**RECHAZA PROGRAMA DE CUMPLIMIENTO PRESENTADO
POR TERMINAL PUERTO ARICA S.A. Y LEVANTA SUSPENSIÓN
DECRETADA**

RES. EX. N° 7/ROL F-046-2021

Santiago, 22 de mayo de 2023

Figuras N° 2 y 3. Transectos modelados en TEAGM y Almacén N° 8

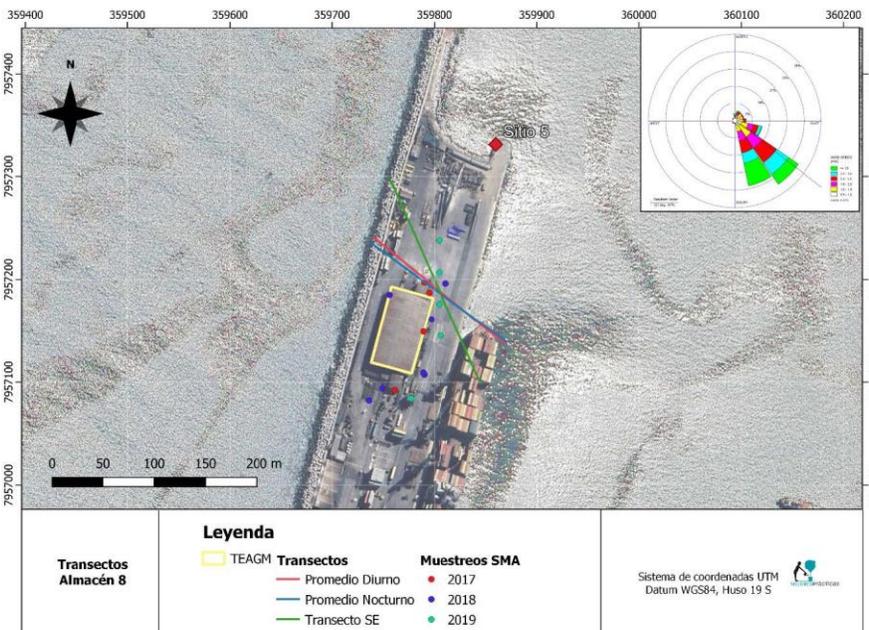
25.2 Estas Figuras dan cuenta que, para los transectos, solamente se considera la dirección de viento proveniente del Sureste, hacia donde el puerto cuenta con un muro que permitiría la sedimentación de las partículas. Es decir, la modelación no considera los escenarios más desfavorables o riesgosos, donde el viento podría trasladar las partículas hacia el mar. Dicho de otro modo, se dejan hipótesis sin modelar, como aquellas según las cuales existe viento con dirección Suroeste, cuestión aplicable si se hubiera atendido a los datos de Defensa Civil. Incluso, si solo se consideraran los datos de dirección del viento de Teco y Sitio 5, aunque menores en proporción, existen momentos en los que se dirige hacia el mar (Suroeste y Noroeste). Sin embargo, al omitirse la modelación de esos transectos, no se puede conocer si, en esas hipótesis, las partículas de los metales pudieron dispersarse hacia el mar.

Figura N° 4. Estaciones de monitoreo del Plan de Vigilancia Ambiental del medio marino

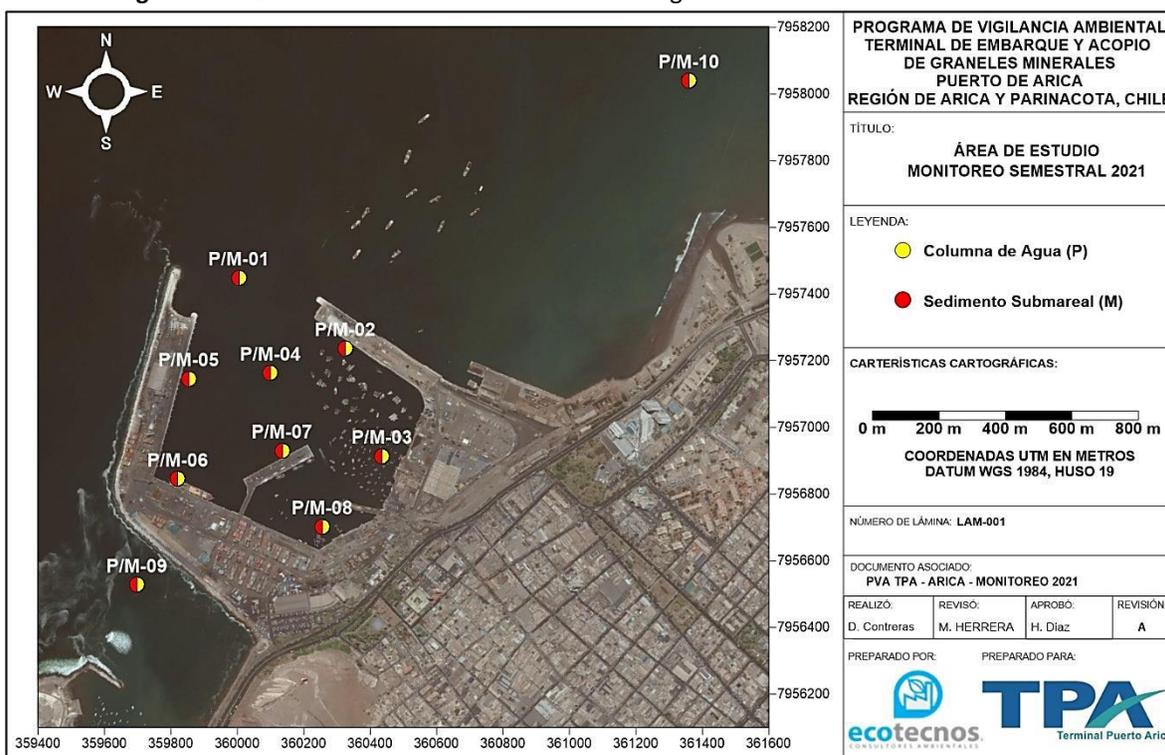
33. Como se aprecia, las estaciones P/M-05 y P/M-06 son las más cercanas al TEAGM y Almacén N° 8, cuyas deficiencias dieron origen a este

procedimiento⁶. Esa es la razón por la cual en la Res. Ex. N° 5/Rol F-046-2021, se solicitó expresamente que se efectuara un análisis individual de los monitoreos realizados en ellas. Sin embargo, para efectos de la comparación con la condición de base, la información que toma el titular corresponde al sector opuesto del puerto (cercano a la estación P/M-02), razón por la cual no resulta de utilidad para caracterizar el área de interés del medio marino con anterioridad a la operación del TEAGM. En la siguiente Figura se aprecia con claridad lo expuesto:

Figura 6. Estaciones de monitoreo del medio marino del Puerto de Arica en 2001

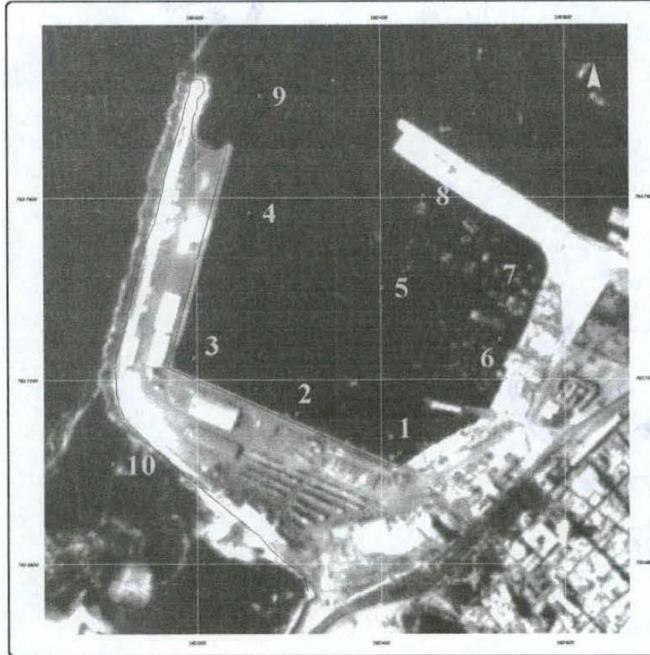
35. A la luz de este estudio, en atención a su cercanía, se puede efectuar una comparación específica en las concentraciones de metales detectadas el año 2001 en las estaciones N° 4 y N° 3, con las que TPA midió en las estaciones M-05 y M-06, respectivamente. En efecto, en dicha línea de base se da cuenta de que se realizaron muestreos de metales en el fondo marino contemplando, entre otros, Cobre, Plata, Plomo y Zinc. En este sentido, los datos de la DIA “Antecedentes Medioambientales Línea Base de Puerto Infraestructura de Pre-Embarque Puerto de Arica”, al haberse obtenido con anterioridad al inicio de la operación del TEAGM, son fundamentales para la determinación de la variabilidad histórica de las concentraciones de metales en los sedimentos marinos⁸.

Gráficos N° 1 y N° 2. Concentración de Cobre en sedimentos marinos de estaciones M-05 y M-06

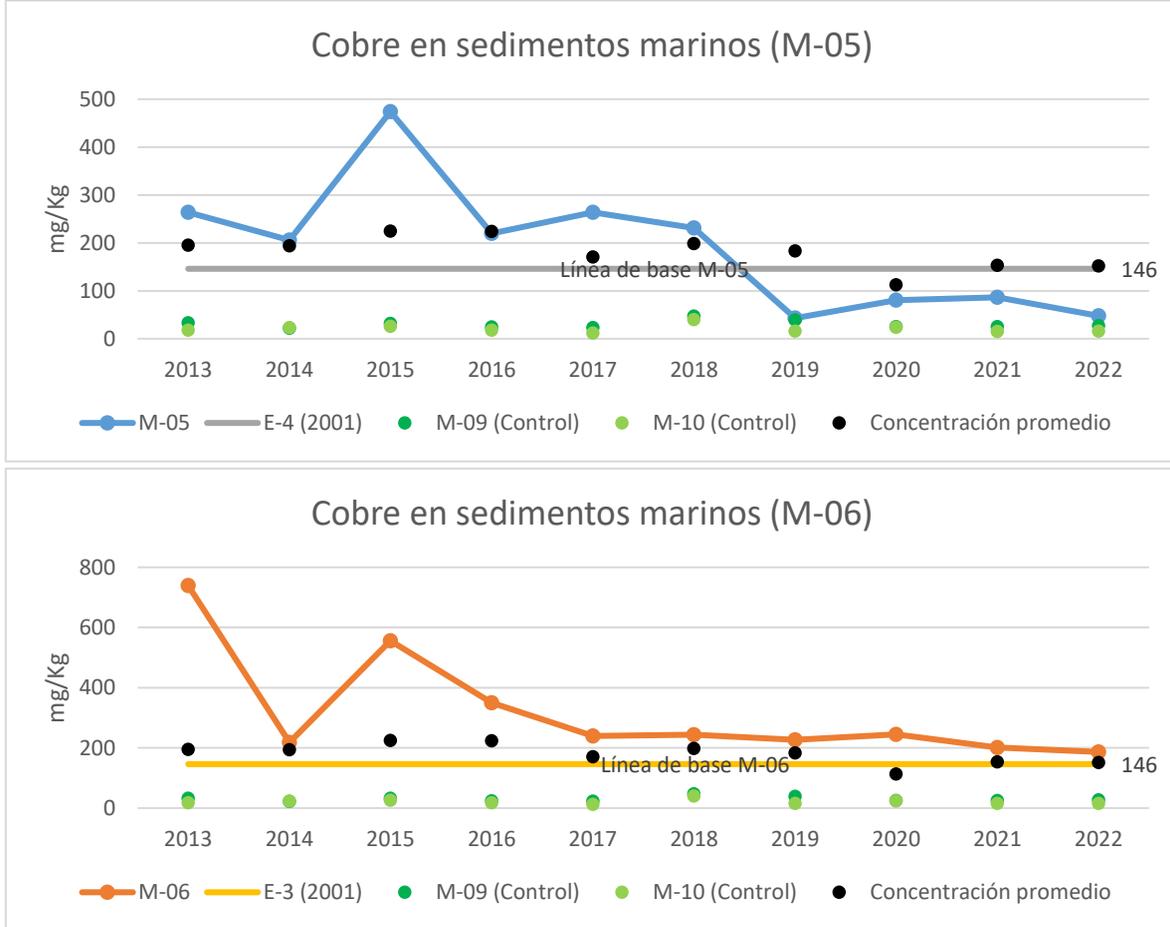
39.1 Respecto de sedimentos marinos, el titular indica que este mineral mantuvo sus concentraciones dentro de la variabilidad histórica. Asimismo, señala que las estaciones M-05 y M-06 mostrarían una tendencia a la disminución en el periodo 2017-2019.

39.2 A diferencia de lo que plantea la empresa, se estima que las concentraciones de este metal no se encuentran dentro de lo que ha sido la variabilidad histórica de este mineral. En efecto, si se compara con los datos levantados el 2001, podemos observar una constante superación de dicha referencia durante el periodo 2016-2022, particularmente en la estación M-06. Adicionalmente, entre los años 2013 y 2015, donde el titular reconoce haber almacenado concentrado de Cobre, se presentan los mayores niveles en las estaciones cercanas al TEAGM y Almacén N° 8, pasando a ser la zona del puerto más contaminada por este mineral⁹. En los siguientes Gráficos se aprecia el detalle de lo expuesto:

Gráficos N° 3 y N° 4. Concentración de Plata en sedimentos marinos de estaciones M-05 y M-06

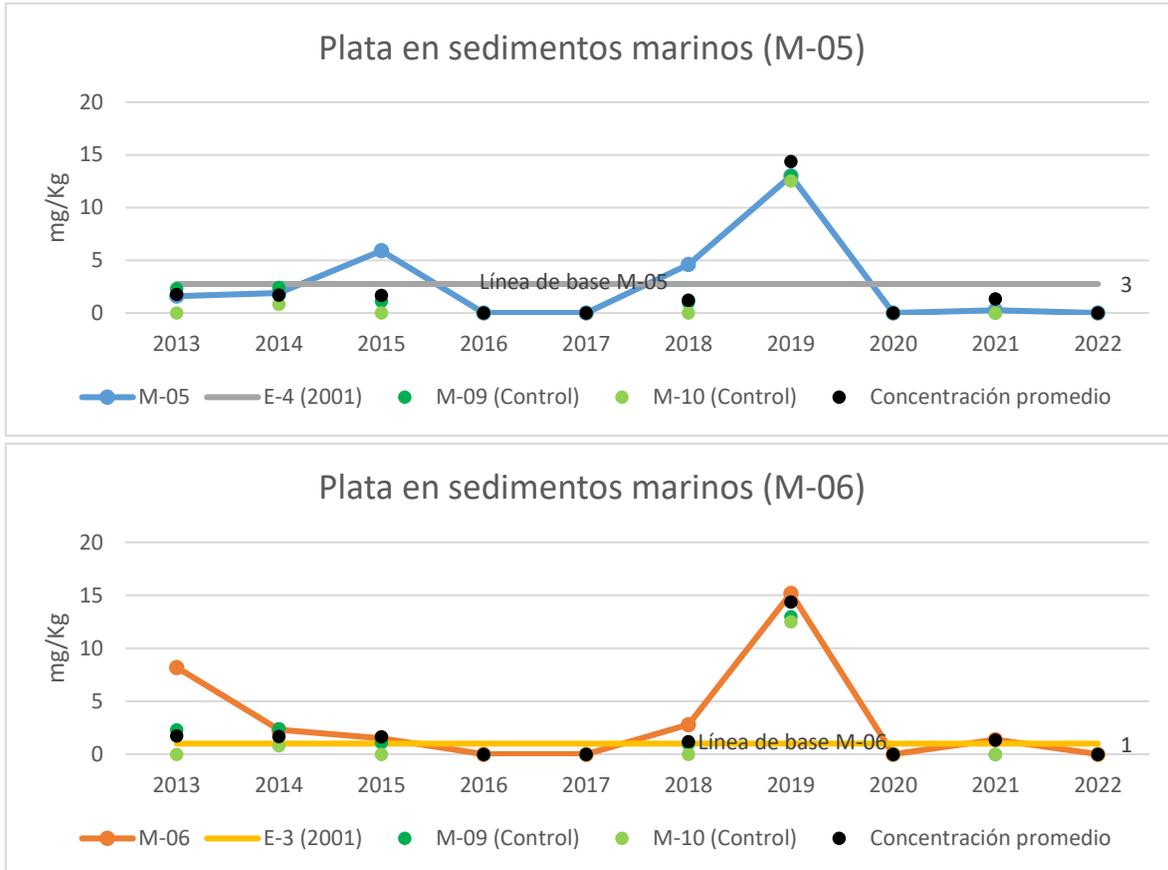
40.1 El titular sostiene que los sedimentos marinos de las estaciones M-05 y M-06 mostraron niveles de plata casi indetectables en el periodo 2017-2019, con la excepción del año 2018, donde todas las estaciones presentaron un incremento.

40.2 Al respecto, la presencia de este mineral en las estaciones cercanas al TEAGM y Almacén N° 8 ha superado la referencia de la línea de base, junto con un comportamiento distinto del valor promedio del resto de las estaciones del interior del Puerto de Arica, durante los años 2013, 2015 y 2018. Durante todos esos años, el titular declara haber almacenado el mineral Plomo-Plata.

Gráficos N° 5 y N° 6. Concentración de Plomo en sedimentos marinos de estaciones M-05 y M-06

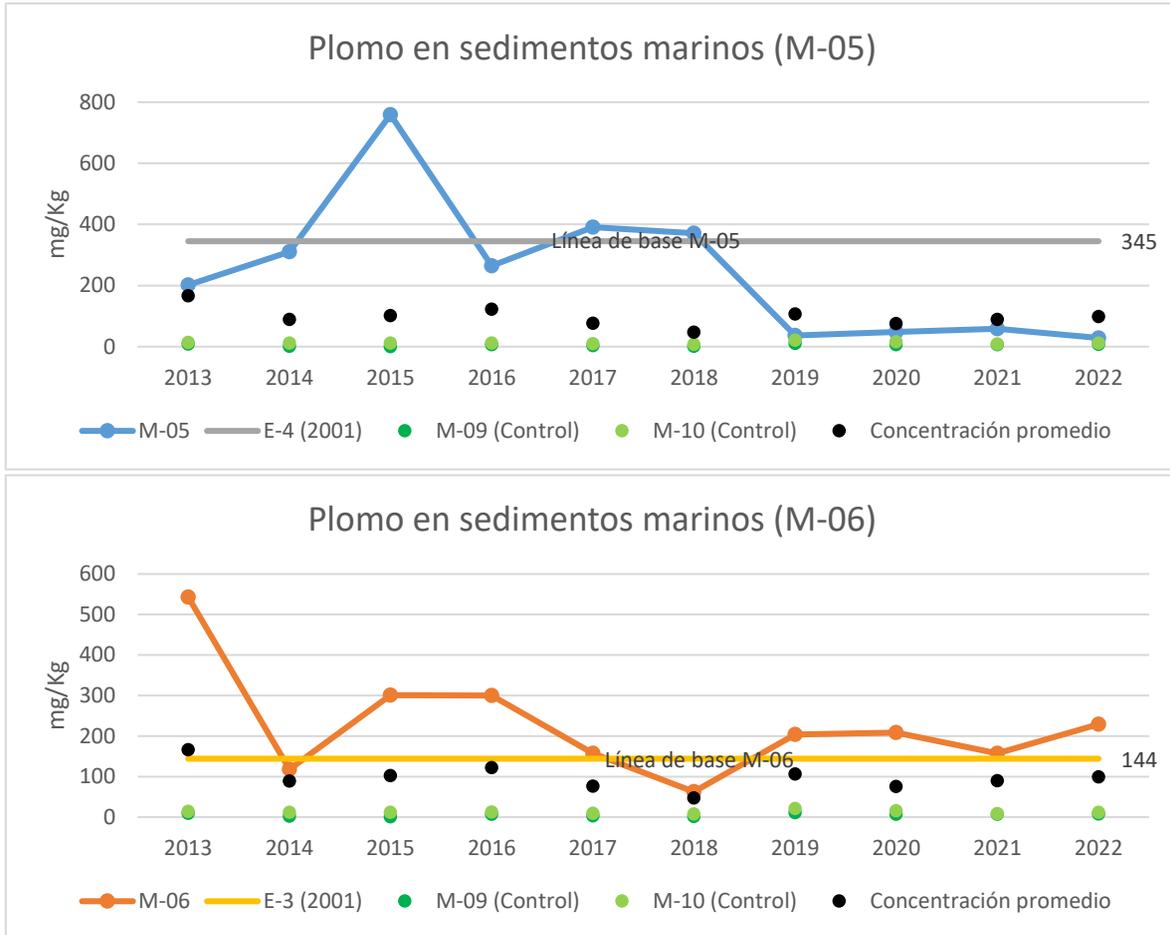
41.1 El titular sostiene que los resultados del monitoreo de sedimentos marinos en las estaciones M-05 y M-06, en general, se ha mantenido dentro de la variación de las demás estaciones, lo cual se exceptúa en el caso de la estación M-05 durante 2017 y 2018.

41.2 A este respecto, a diferencia de lo que plantea la empresa, las estaciones cercanas al TEAGM y Almacén N° 8 han presentado mayores concentraciones de Plomo que las demás estaciones del puerto entre los años 2013 a 2022. Dicho periodo coincide con aquel donde el titular declara haber acopiado Plomo en el Almacén N° 8. Adicionalmente, se identifica que, casi de manera permanente, las concentraciones de Plomo han sido superiores que aquellas medidas en la línea de base de 2001, particularmente en la estación M-06.

Gráficos N° 7 y N° 8. Concentración de Zinc en columna de agua de estaciones M-05 y M-06

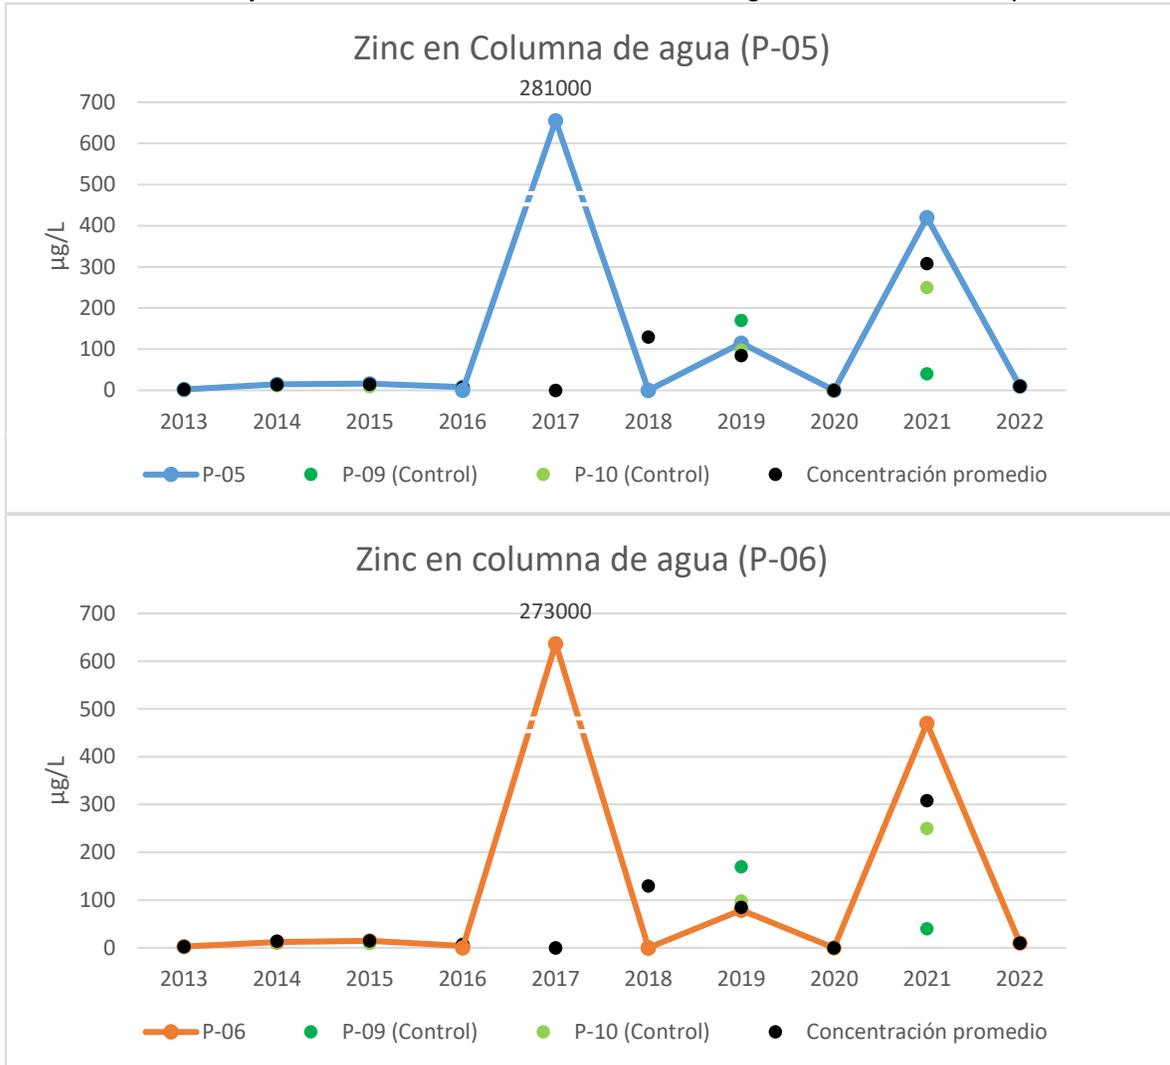
42.1 El titular plantea, respecto de los monitoreos de columna de agua, que los resultados históricos de Zinc en el agua de mar no evidenciarían concentraciones de este metal durante el periodo 2017-2019. En cuanto a los sedimentos marinos, da cuenta que las estaciones de monitoreo M-05 y M-06 han mostrado una tendencia a la disminución de las concentraciones de Zinc, respecto del periodo anterior.

42.2 En lo que refiere a la columna de agua, al contrario de lo que señala el titular -y de lo que se grafica en la Figura 1.13 del Anexo X del PdC N° 3-, **este mineral sí fue medido en la columna de agua de las estaciones P-05 y P-06 en el año 2017, cuando era acopiado en el TEAGM.** En ese monitoreo, las estaciones cercanas al TEAGM y Almacén N° 8 dan cuenta de concentraciones de Zinc absolutamente superiores a las que históricamente se detectaron en cualquier estación de monitoreo, y muy por sobre la concentración promedio de ese (o cualquier) año de medición.

Gráficos N° 9 y N° 10. Concentración de Zinc en sedimentos marinos de estaciones M-05 y M-06

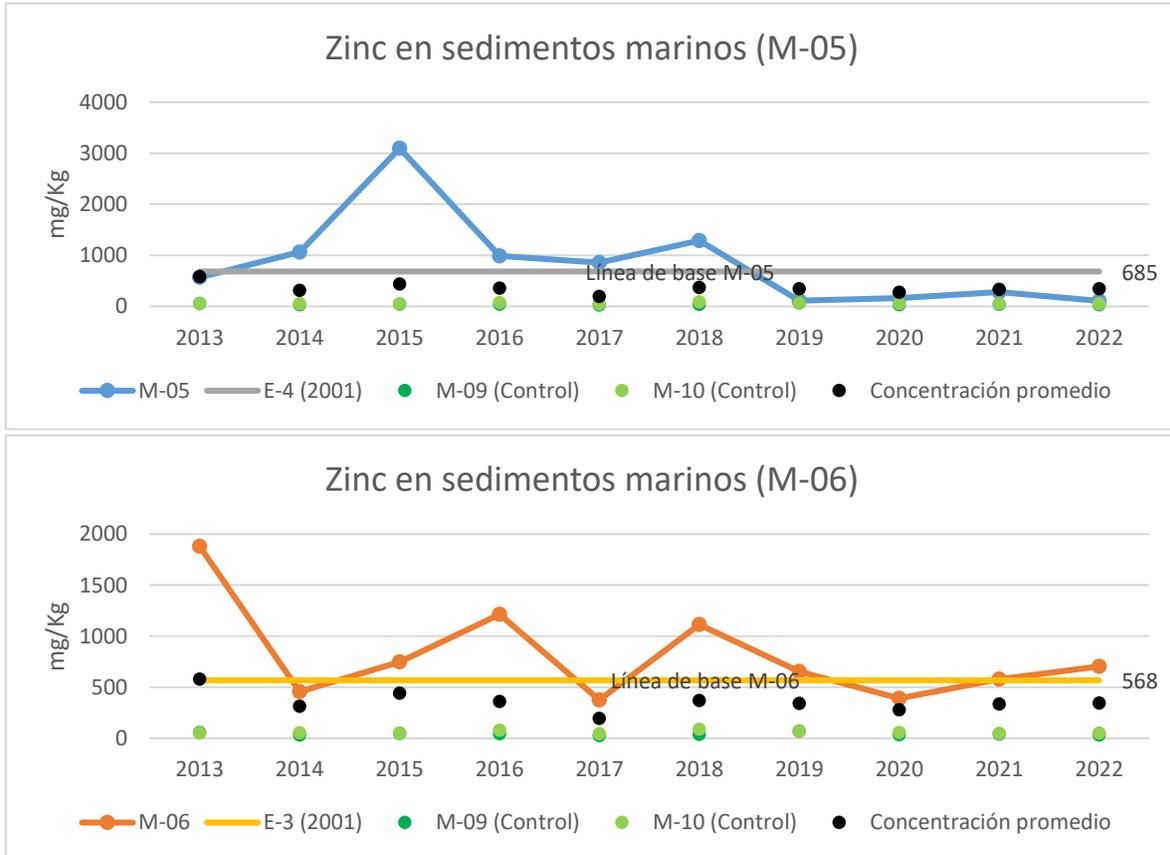
42.3 Respecto de los sedimentos marinos, se puede observar que la concentración de este mineral fue identificable en las estaciones M-05 y M-06 por sobre lo monitoreado en la línea de base, no solo entre 2017 y 2019 (donde muestra un alza el año 2018), sino que también entre 2013 y 2016. Si la comparación se efectúa con las concentraciones de Zinc en el resto de las estaciones de monitoreo del Puerto de Arica, también se identifica una mayor presencia de este mineral en las estaciones cercanas al TEAGM y Almacén N° 8. Sobre lo anterior, vale recordar que durante todos estos años el titular acopió Zinc en el TEAGM y, parcialmente, en el Almacén N° 8.
